CAPEXの検証結果について (その他設備)

第25回 料金制度専門会合
事務局提出資料

2022年11月14日

本会合においてご議論いただきたい事項

(参考) 北海道電力NW【変電】 - GIS - 1 / 2

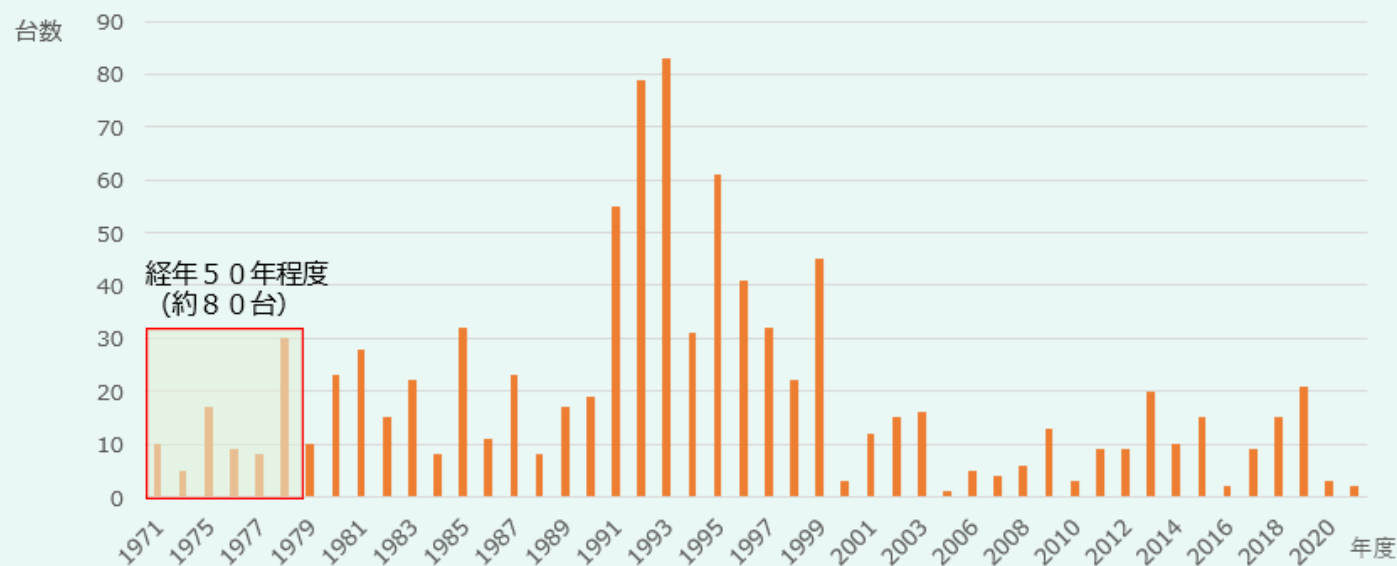
- 主要設備に付随しないその他設備に関する個別検証結果は以下のとおり。
 - **GIS**：更新目安を経年50年としていることによる高経年化設備更新数の増加及び敷地内が狭隘となる市内系の屋内式変電所の別位置での再設工事の増加によるものであることから、**数量の増加は妥当**である。
 - **調相設備**：再エネの連系拡大に伴い、適正電圧の維持が課題となっているため、基幹系統に調相設備を設置し、電圧を適切に維持するとともに、軽負荷期における大規模電源の事故停止等における系統電圧上昇対策を行う。レジリエンス強化のための分路リアクトルの新設・増設9台及び経年劣化による電力用コンデンサの更新16台であることから、**数量の増加は妥当**である。
 - **断路器**：更新目安を50年としていることによる高経年化設備更新数の増加によるものであることから、**数量の増加は妥当**である。取替時の作業範囲が同じとなる遮断器等に同調して更新することを計画しており、遮断器の増加率（47.4％）の範囲内にも収まっていることを確認した。

- GISについては、過去の設備障害状況や設備更新年数の実績等を勘案し、50年を更新目安としております。
- 下図に示す通り規制期間において経年50年程度を迎える設備が増加し、次スライドに示す絶縁性能の低下などによる供給信頼度低下のリスクがあることから、計画的に更新する必要があります

- また、1970年代にGISを設置している屋内式変電所の多くは、主要設備である変圧器やガス遮断器に漏油や発錆などの経年化が進展していることから更新時期を迎えており、敷地内が狭隘であることから別位置での再設更新が必要となり、GISの更新数量が増加します。

(参考) 北海道電力NW【変電】 – 計器用変成器 –

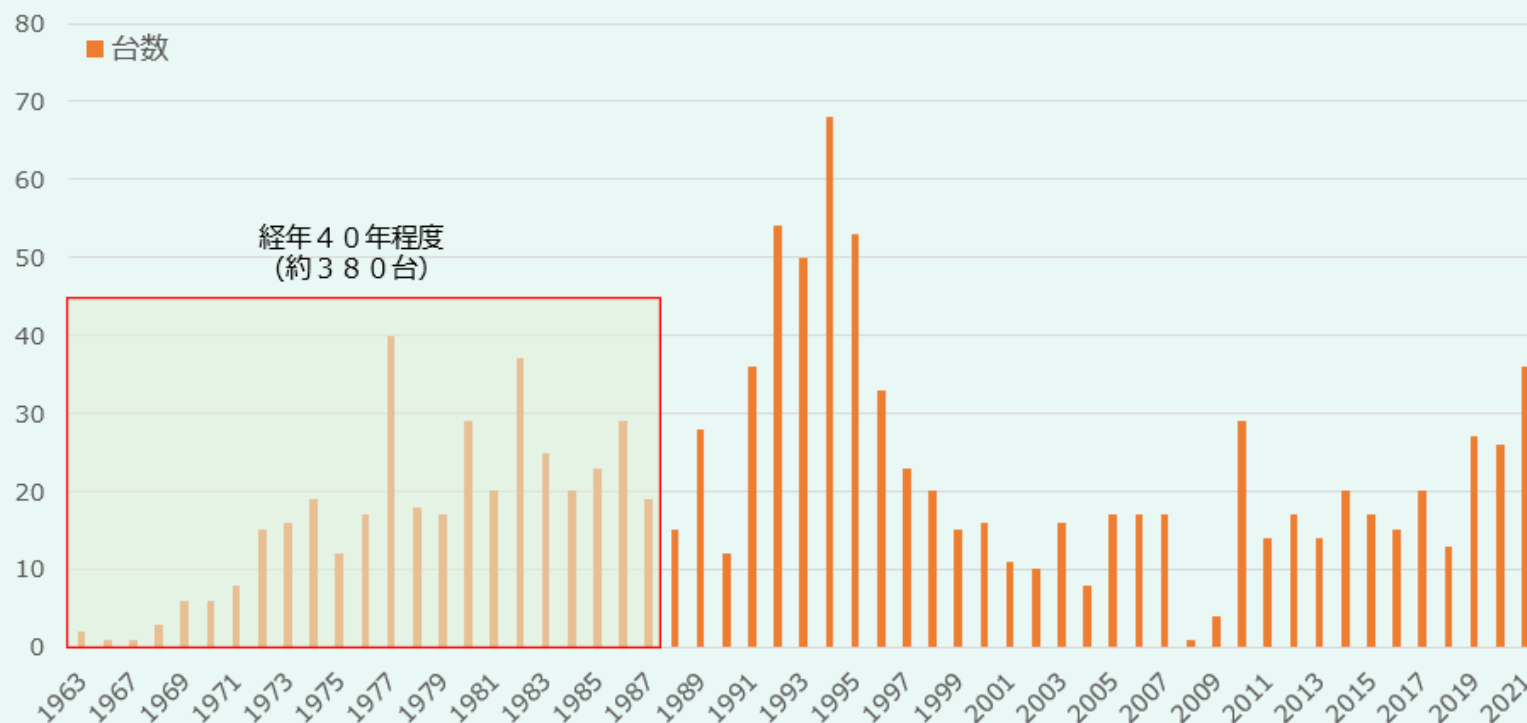
- 主要設備に付随しないその他設備に関する個別検証結果は以下のとおり。
 - **計器用変成器**：更新目安を経年40年としていることによる高経年化設備の更新及びPCB含有の疑いがある機器の取替によるもの、**数量の増加は妥当**である。
 - **制御盤・保護盤**：再エネの連系拡大に伴い、適正電圧の維持が課題となっているため、基幹系統に調相設備を設置し、電圧を適切に維持するとともに、軽負荷期における大規模電源の事故停止等における系統電圧上昇対策を行う。レジリエンス強化による増加であることから、**数量の増加は妥当**である。
 - **用地費**：参照期間において大規模な薄野変電所の再設が行われているが、土地の取得は伴わないものだったため、用地費は全体として3億円程度となっていた。一方、規制期間においては、大通変電所の再設工事に伴い、地価が高額な札幌市の中心部に位置する土地の取得が必要となった結果、用地費全体として15億円程度となっていることから、**投資額の増加は妥当**である。

- 計器用変成器においては、過去の設備障害状況や設備更新年数の実績等を勘案し、40年を更新目安としております。
- 下図に示す通り規制期間において経年40年程度を迎える設備が増加することに加え、更新する計器用変成器の多くは製造年代からP C B含有の可能性が高く、漏油による環境汚染リスクが大きいことから、計画的に更新する必要があるため、計器用変成器の数量及び費用が増加します。

(参考) 東京電力PG【送電】 – 管路・洞道工事 –

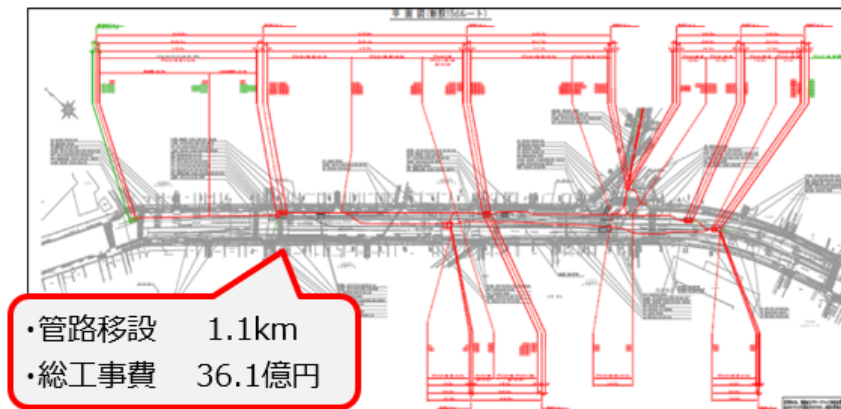
- 主要設備に付随しないその他設備に関する個別検証結果は以下のとおり。
 - **管路**：変電所新設に関連し、既設送電線との連系するための管路新設が増加、また、大規模DC供給に対応するための系統増強にも管路工事が発生していることから、**数量の増加は妥当**である。
 - 1件あたりの金額規模が大きく、主要工事件名説明書にて投資額の妥当性を確認していることから、**投資額の増加は妥当**である。管路・洞道工事は、1件あたりの金額規模が大きく、個別性が強いことから、主要工事件名説明書により確認済であることを踏まえると、**規制期間の提出値の投資額に対して主要設備の査定率を乗じることとしてはどうか。**
 - **鉄塔部材取替**：劣化診断を行った上で劣化レベルが高いものについて計画的に取替を行っていること、期待年数を90年から120年に延長し部材取替により建替工事量を抑えられる見込みであることを確認できたことから、**数量の増加は妥当**である。
 - **鉄塔耐震対策**：2005年9月中央防災会議で示された首都直下地震対策大綱では、首都中枢機関・3次医療機関の重要設備の電力を1日以内に供給可能とすることなどが定められていることから、都内基幹系変電所の供給ルート確保のため、基幹系については耐震対策工事を実施してきた（45基）。今後、首都中枢機関への供給ルート確保のため、154kV以下系統（地方系）の耐震対策費用を計上するものであることから、**数量の増加は妥当**である。

- 管路・洞道工事（新設・移設）は他の項目のような同種繰返し工事ではなく、建設する周囲環境および工事条件によって工事内容および工事費が大きく変動するため、設備量当たりの平均工事単価の設定が困難。
- そのため基幹系統工事と同様に、参照期間との工事量の差異ではなく、**規制期間の全数を対象として工事件名ごとに妥当性を判断**しております。
- 主要工事件名説明書で新設工事35件、移設工事18件が対象。
- 新設工事64.0kmは、再エネ連系・需要家供給工事と、それらの上位系統の増強工事があり、前者は規制期間内に運開申込を受けているもの、後者は将来想定潮流が設備許容容量を超えるため規制期間に工事が必要なものです。
- 移設工事10.0kmは、地中化再開発事業や鉄道事業者等、公共からの要請で規制期間内での竣工を求められているものです。

(参考) 東京電力PG【送電】 – OFケーブルCV化 –

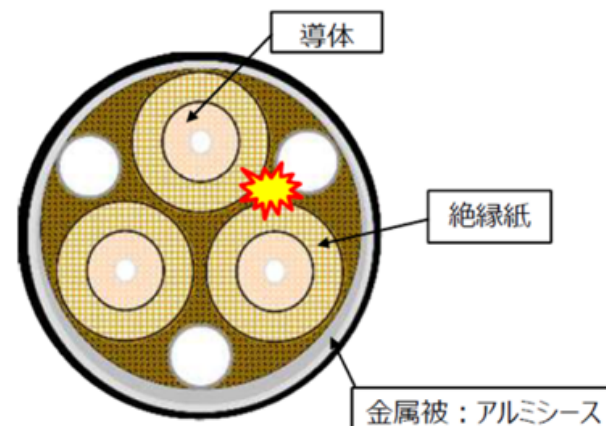
- 主要設備に付随しないその他設備に関する個別検証結果は以下のとおり。
 - **OFケーブル**については、2016年の火災事故をきっかけとしたレジリエンス対応であり、計画的に取替を行っていることを確認できたことから、**数量の増加は妥当**である。一方で、**数量の増加を上回る投資額の増加**については、主要設備と同様、直近の銅価格の上昇等による影響であり、**主要設備の査定率を乗じていることを踏まえ、認めないこととしてはどうか。**
 - **橋梁添架管路耐震対策**は、中央防災会議で示された首都中枢機関への供給ルート確保対策であり、2013年の首都直下地震震源見直しに伴う橋梁添架管路部の耐震再評価結果から、基幹系ケーブル損傷による大規模停電リスクが判明したため、規制期間に新たに耐震対策を計画していることから、**数量の増加は妥当**である。
 - **油槽耐震対策**は、首都直下地震対策大綱にて、首都中枢機関の重要設備の電力を1日以内に供給可能とすることなどが定められていることから、地震発生後、首都中枢機関へ1日以内に供給可能な対策とする必要があるため、**数量の増加は妥当**である。
 - **調整所水害対策**は、激甚化する自然災害により変電所が浸水する事例（2019年台風19号）が発生したため、2020年から被害想定を再評価した結果、地中ケーブルの油圧システムや冷却システムが設置されている調整所についても規制期間に水害対策を計画し、具体的な対策を2022年に策定した後、2023年より実施することから、**数量の増加は妥当**である。

- 2016年10月に発生した新座洞道火災事故の対策として、基幹系統のCV化工事は2045年度までに改修することを経済産業省に報告し、順次計画・実施
- OFケーブル設備は国内メーカーのOFケーブル製造撤退が2025年を目途に予定されており、中長期的な製造・技術維持が困難な状況
- 劣化状況や停電影響を考慮して優先順位付けし、計画的なCV化対策を実施していくことから対策費を計上したため増となった。

OFケーブルは、外傷や漏油に伴う絶縁性能低下により短絡が発生した場合、火災発生リスクがある。特に3心ケーブルについては構造上、単心ケーブルよりも短絡となる可能性が高い。

(参考) 東京電力PG【変電】 – 保護装置設備更新 –

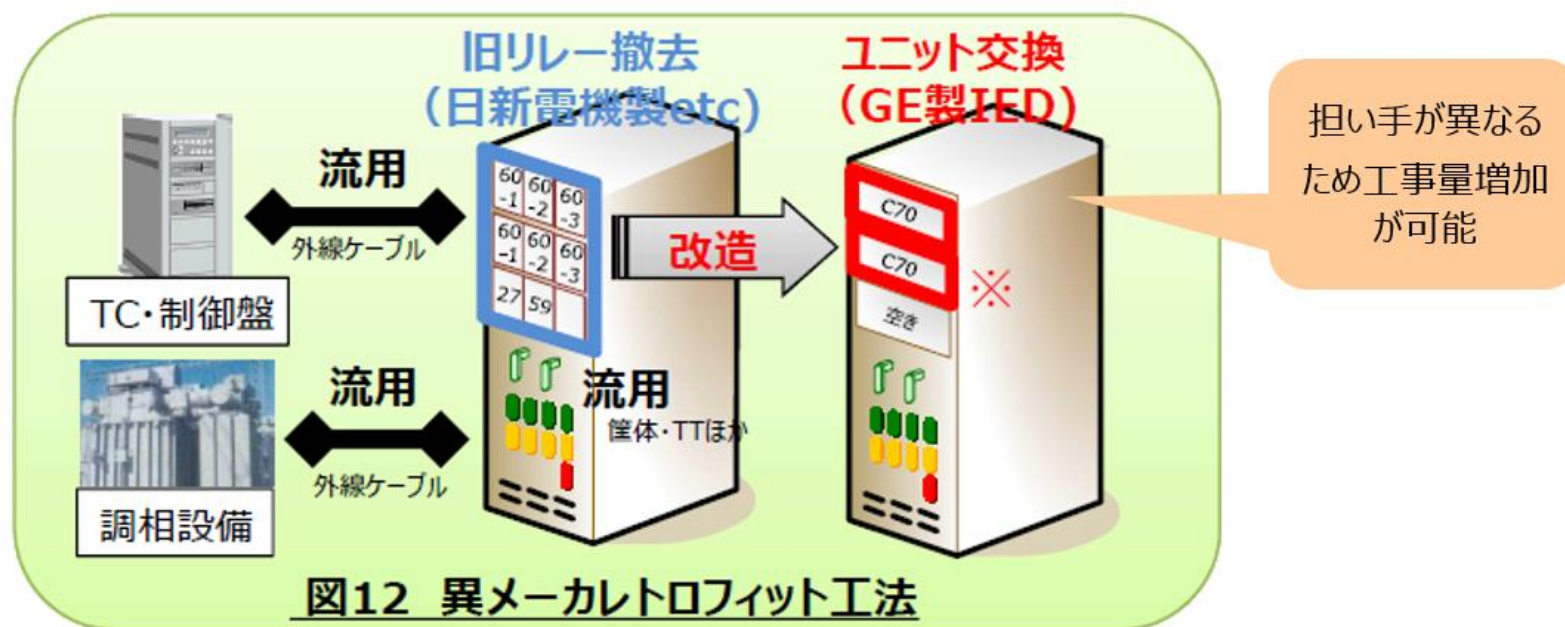
- **保護装置設備更新**：既設設備メーカーの作業員不足のため設備更新が滞っており、メーカー保守期限切れとなっている設備を機能維持のためメーカーと個別に保守契約して使用している状況。そのため、レトロフィット工法（既設設備を改造し汎用品を利用可能とする工法）により工事力を約2割（約240面→約290面）増加させ、2032年までの10年間で保守期限切れ設備を全て設備更新する計画であることから、**数量の増加は妥当**である。

- 保護装置は、1990年代に大量導入した装置が保守期限切れを迎えており、現状の施工力（約240面／年）では保守期限切れは解消出来ず今後も増加。機能維持のために保守契約を結ぶ必要があり追加費用が発生。保守期限切れを解消するため、合理化（レトロフィット等）をはかった上で工事量を増加（約290面／年）し、第二規制期間（2032年度）までに適正化を図ることから、規制期間の工事量が増加。
